NUIJAMAAN ENTISEN TULLIN JA RAJA-ASEMAN ASEMAKAAVAN MUUTOS JA TONTTIJAKO

89 Nuijamaa, korttelit 6 ja 29, liikenne-, satama-, pysäköinti- erityis- ja katualueita

LYHENNELMÄT MRA 30 §:N KUULEMISESSA SAADUISTA LAUSUNNOISTA JA MIELIPITEESTÄ SEKÄ KAAVANLAATIJAN VASTINEET NIIHIN

LUONNOS 5.10.2020

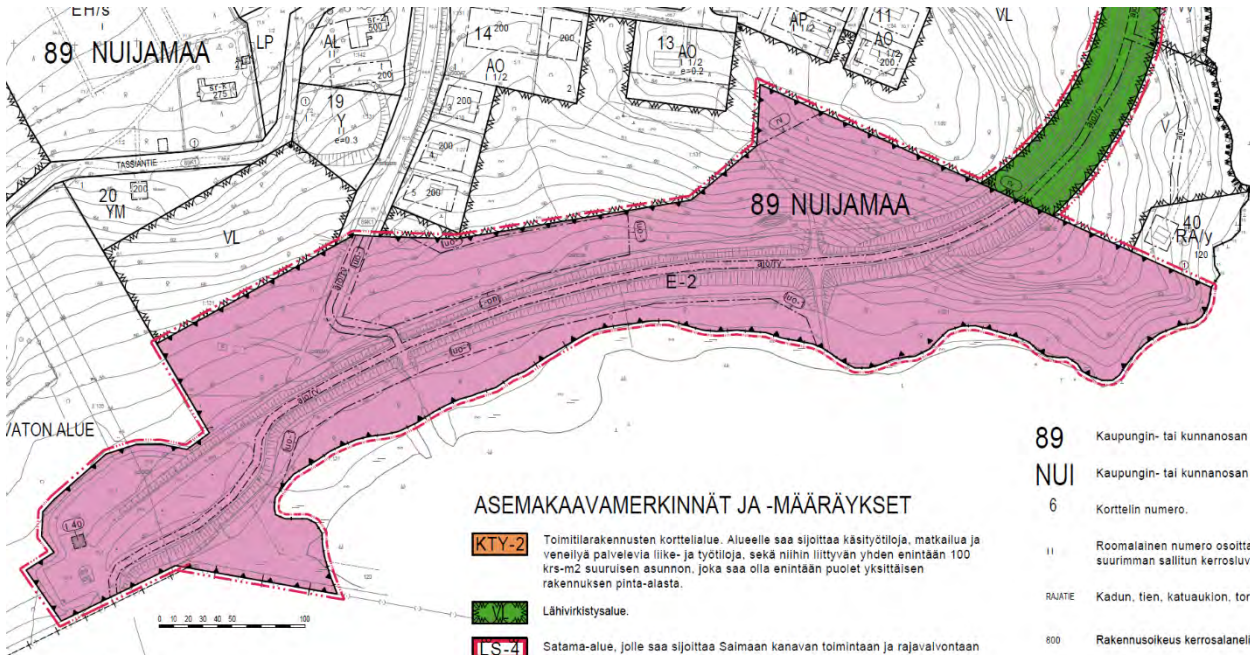
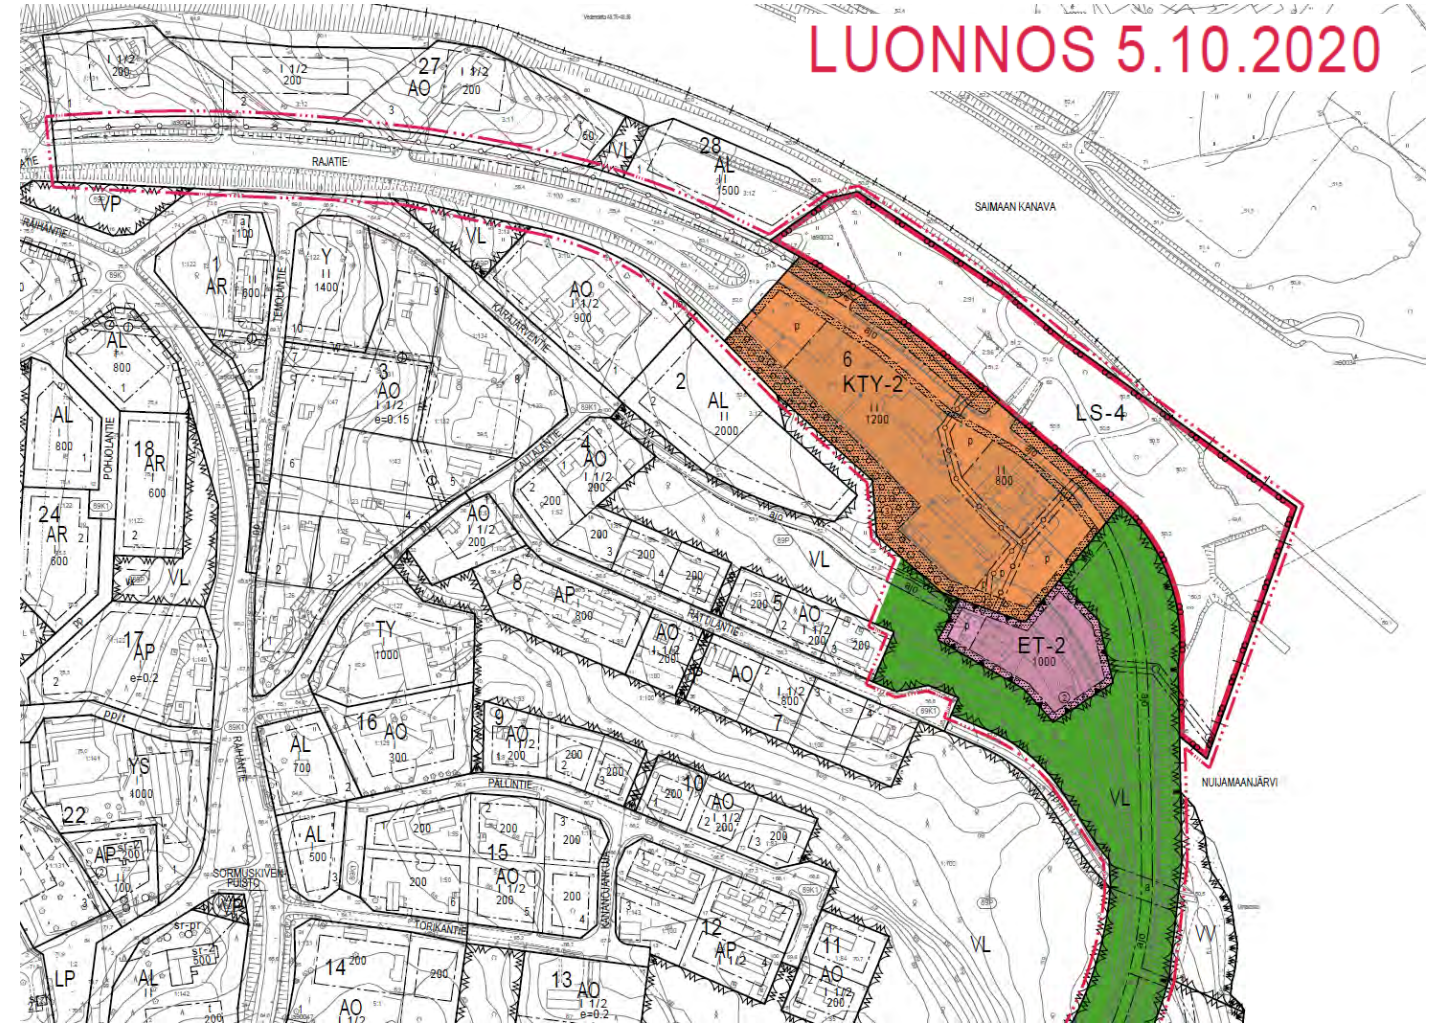
- a) Alueella on vesihuoltoverkostot, mutta koska koko kaava-alue ei välttämättä ole taajamaa, niihin liittymisestä voisi mainita kaavassa. Esim. "Kaava-alueen rakennukset liitetään vesi- ja viemäriverkostoon."

- b) Hulevesiä ei saa millään alueella ajautua viereisille tonteille. Hulevesiä koskeva kaavamääräys voisi olla yksinkertaisesti muotoa: "Hulevedet tulee käsitellä tontilla ja imeyttää mikäli tämä on maaperän puolesta mahdollista".

- c) Puhdistamon saneeraukseen varautuminen kaavassa on järkevää. Mietintään kuitenkin purkuputken paikan lukkoon lyöminen asemakaavassa. Onko asiaa jo tutkittu sillä tarkkuudella, ettei ympäristölupaa haettaessa osoittaudu, että joku toinen paikka olisi parempi? Olisiko tarkoituksenmukaisempaa osoittaa sijainti ohjeellisena.

- d) Luonnonarvot on otettu asianmukaisesti huomioon. Haitalliset vieraslajit sen sijaan on jätetty huomioimatta. Luontoselvityksen mukaan Rajatien reunoille ja entisen raja-aseman ympäristöön on alkanut kasvaa haitallisiin vieraslajeihin kuuluvaa komealupiinia, joka on runsas lähes kaikkialla tien reunoilla. Lisäksi sitä mainitaan kasvavan lähellä rajaa avoimilla alueilla ajoväylien keskellä. Raja-aseman lähellä mainitaan kasvavan myös vanhojen koristeistutusten jäänneinä toista haitallista vieraslajia kurturuusua. Kaavaselostuksessa voisi maininta vieraslajien hävittämisestä ja levittämisen estämisestä mm. mahdollisten maansiirtojen yhteydessä.

- e) Saimaan kanavassa Nuijamaanjärven kohdalla (Soskuan ja Pällin sulkujen välillä) vedenkorkeus pidetään tasolla NN+ 48,8 m (ISVEOn päätös 17.12.1973). Nuijamaanjärven taso tuodaan esille kaavaselostuksessa, mutta korkeusjärjestelmää ei esitetä. Maininta korkeusjärjestelmästä tulisi lisätä kaavaselostukseen. Väylävirastossa on meneillään hanke Saimaan kanavan vedenpinnan nostamiseksi siten, että Nuijamaanjärven nykyinen vedenkorkeuden vaihteluväli NN+ 48,7- 48,8 m on suunniteltu nostettavaksi ylärajan osalta + 10 cm tasolle NN+ 48,8 - 48,9 m. Mahdollisuus vedenkorkeuden nostoon tulee ottaa huomioon. Alimman suositeltavan rakentamiskorkeuden osalta lisäkorkeutena tulee Nuijamaanjärven vedenkorkeuden ylätasoon nähden huomioida vähintään + 0,5 m (Opas Tulviin varautuminen rakentamisessa, 2014, Parjanne ja Huokuna (toim.)). Alimpana suositeltava rakentamiskorkeutena voidaan pitää tasoa N2000 +49,7 m. Alin suositeltava rakentamiskorkeus tarkoittaa korkeustasoa, jonka alapuolelle ei tule sijoittaa kastuessaan vaurioituvia tai vahinkoa aiheuttavia kiinteitä rakenteita tai toimintoja.

- f) Kaavaselostuksessa on todettu: *Suunnittelualan pohjoisosa kuuluu Saimaan kanavan valtakunnallisesti merkittävään rakennettuun kulttuuriympäristöön*

(RKY). Tämä on hyvin huomioitu tulevan rakentamisen laatuun tähtäävissä kaavamerkinnöissä. Asemakaavassa vois olla aluerajausmerkintä, joka osoittaisi RKY-alueen laajuuden.

- f) Kaavakartalle on lisätty RKY-alueen raja.
- g) OK.
